INSTITUTO BRASILEIRO DO MEIO AMBIENTE E DOS RECURSOS NATURAIS RENOVÁVEIS
DIRETORIA DE ADMINISTRAÇÃO E FINANÇAS
COORDENAÇÃO GERAL DE ADMINISTRAÇÃO
DIVISÃO DE COMUNICAÇÕES ADMINISTRATIVAS

Ao dia 3 (três) do mês de novembro de 2008 procedeu-se à abertura deste volume nº
IV, do processo de nº 02001.002715/2008-88 referente
ao Licenciamento Ambiental do AHE Jirau do rio Madeira, iniciado na folha 600.

Assunto : ENCAMINHA CÓPIA DE DUAS NOTAS TÉCNICAS RELATIVAS AO DESLOCAMENTO DE EIXO CONSIDERADO PELO VENCEDOR DA LICITAÇÃO DA UHE JIRAU.

Assunto: Análise dos documentos relativos as implicações ambientais da modificação do eixo da cachoeira de Jirau para a ilha do Padre (cachoeira do inferno) da UHE Jirau.

Figura 1 – Ensecadeira no trecho de montante. Linhas contínuas esquematizam o fluxo da correnteza e as linhas pontilhadas as áreas possíveis de deposição de sedimento e, conseqüentemente, de juvenis de peixes.

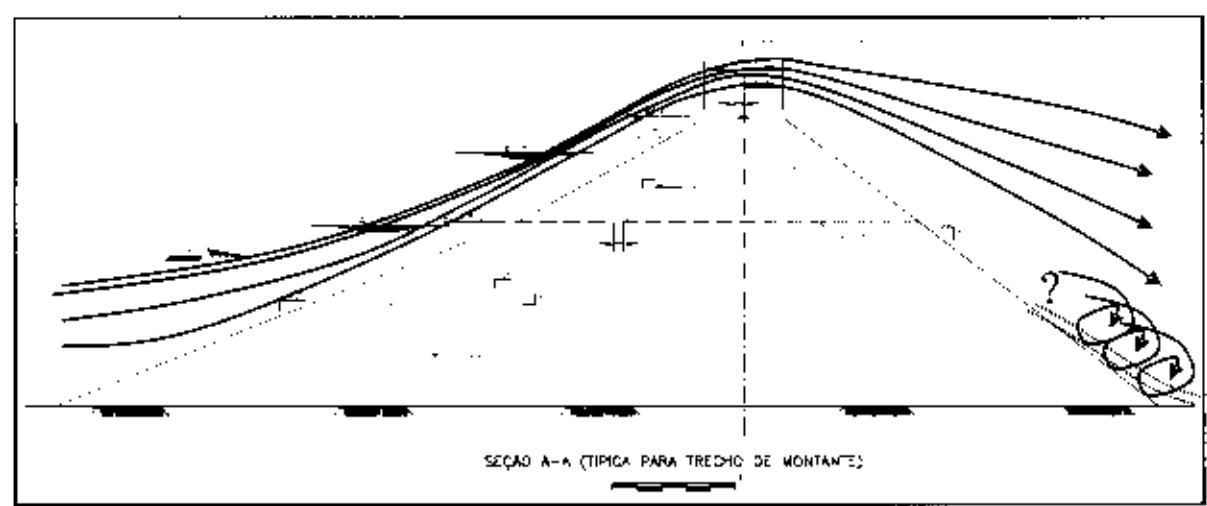
A impacto da permanência das ensecadeiras a montante da barragem de Jirau-Ilha do Padre foi tratado na reunião ocorrida na Sede do IBAMA em Brasília no dia 29/10/2008. O documento apresentado pela Energia Sustentável do Brasil S.A. indicava que a permanência ou não das ensecadeiras e suas respectivas cotas submersas somente seriam decididas após simulação adequada no modelo reduzido. Com base nesta afirmativa, a equipe do IBAMA apontou que a presença de uma barragem submersa seria um fator que poderia contribuir com a mortalidade de ovos, larvas e juvenis durante sua passagem pela AHE Jirau-Ilha do Padre, especialmente este último, tendo em vista que eles descem carregados pela correnteza pelo fundo do rio. A deposição de sedimentos nestas zonas indicaria as áreas problemas para a descida de juvenis de grandes bagres migradores (dourada e babão) (Figura 1).

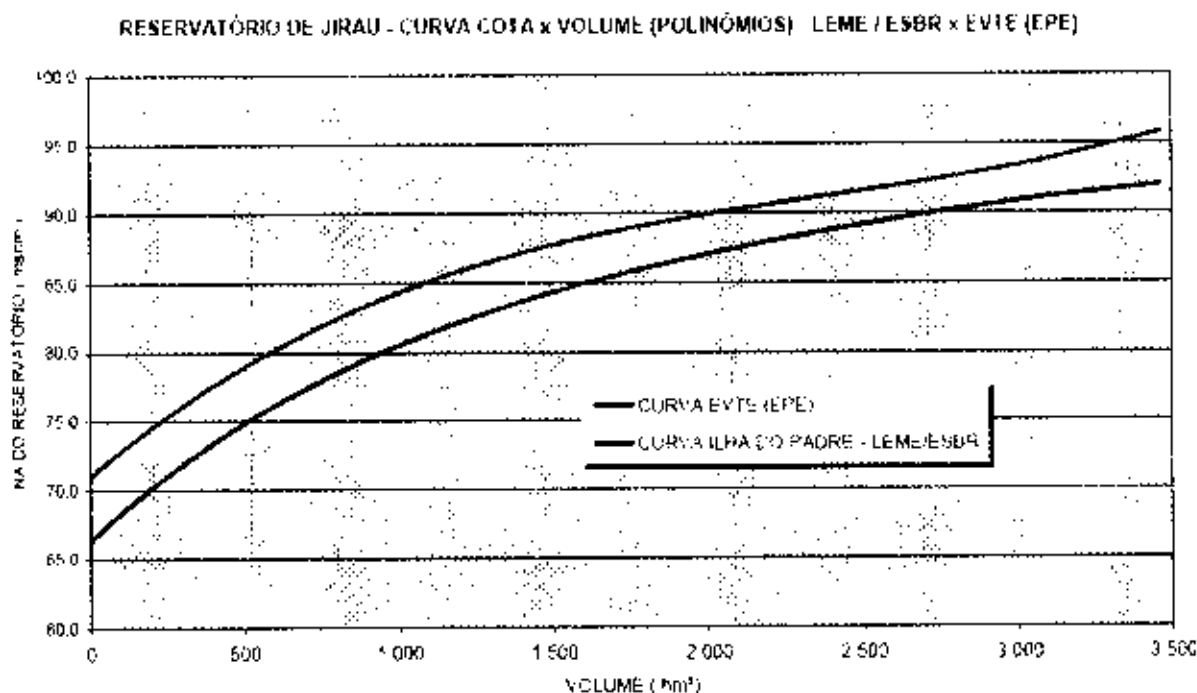
25. Este gráfico demonstra que para qualquer cota operacional do eixo na Ilha do Padre (ESBR) a área do reservatório é maior do que o eixo EVTE (EPE). Na cota 90,00 correspondente ao NA Máx. Normal, o reservatório na Ilha do Padre tem 302,6 km²

apresentando um acréscimo na área do reservatório em relação ao EVTE (EPE) da ordem de aproximadamente 50 km² ou 20% maior.

26. Este gráfico demonstra que para qualquer cota operacional do eixo na Ilha do Padre (ESBR) o volume do reservatório é maior do que o eixo EVTE (EPE). Na cota 90,00 correspondente ao NA Máx. Normal, o reservatório na Ilha do Padre tem 2746 x10⁶ m³ apresentando um acréscimo no volume do reservatório em relação ao EVTE (EPE) da ordem de aproximadamente 746x10⁶ m³ ou 37% maior.

Figure 3.3.2 Alternative project layout

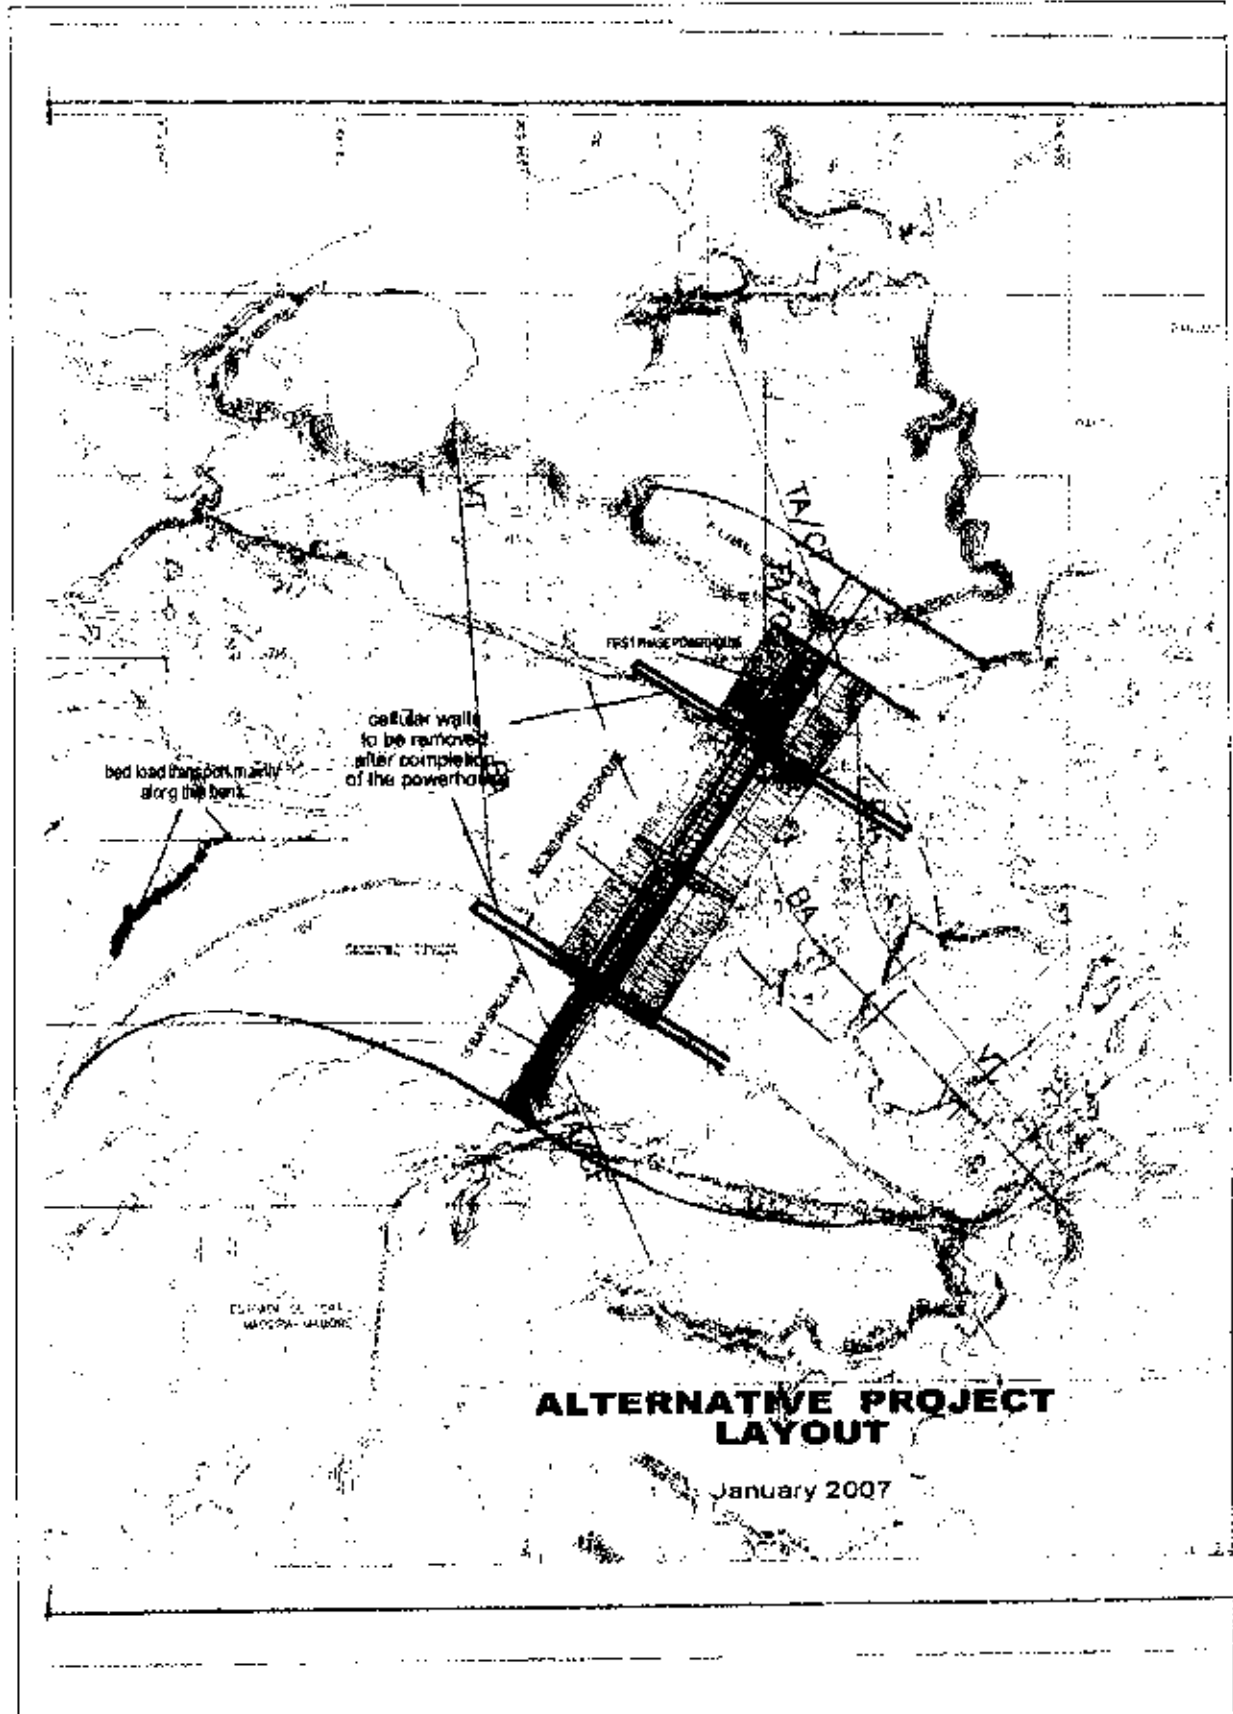
O Desenho de um layout do projeto alternativo que pareça estar mais de acordo com esse conceito é mostrado na Figura 3.3.2. Este

arranjo também propõe diversas mudanças grandes no conceito do projeto que ao nosso ver melhorarão significativamente o projeto.

Figura 2.1-1: Seção Transversal do Rio Próximo ao Eixo de Ilha do Padre

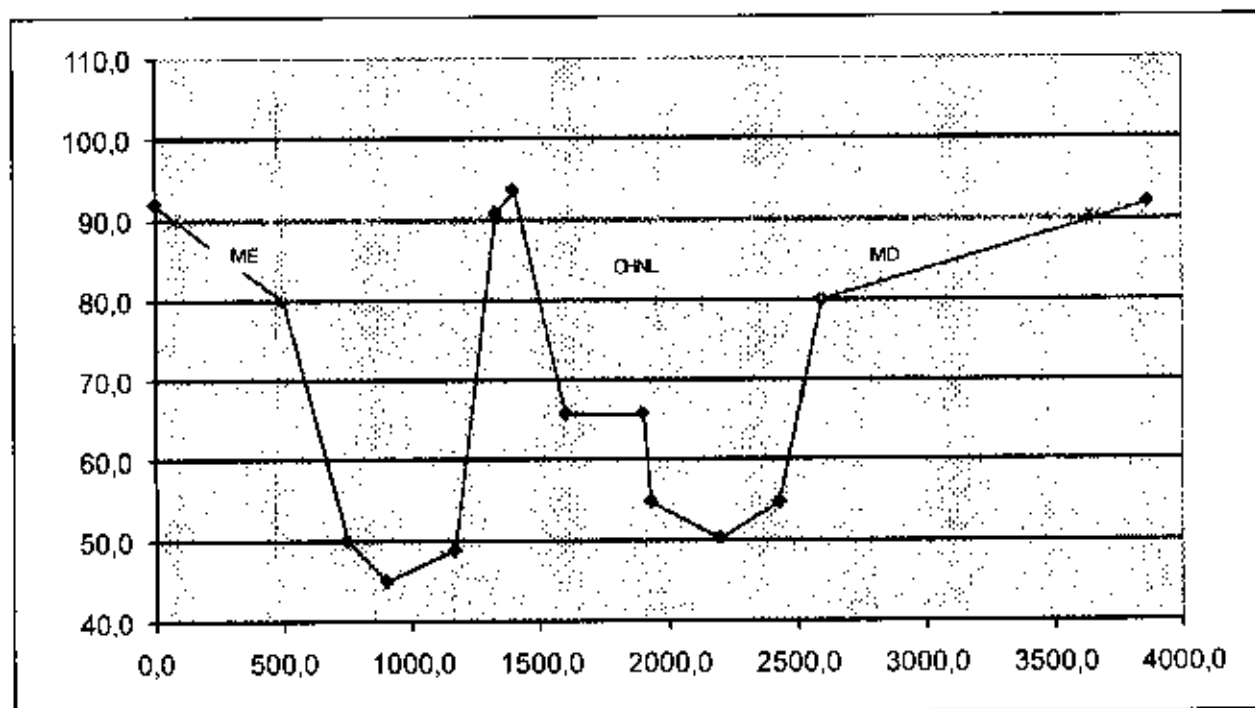
44. Merece observação a questão de que a Ilha do Padre exerce forte controle hidráulico sobre o escoamento e divide o reservatório em dois braços justamente na região do barramento como fica claro na figura 2.1-1 reproduzida abaixo.
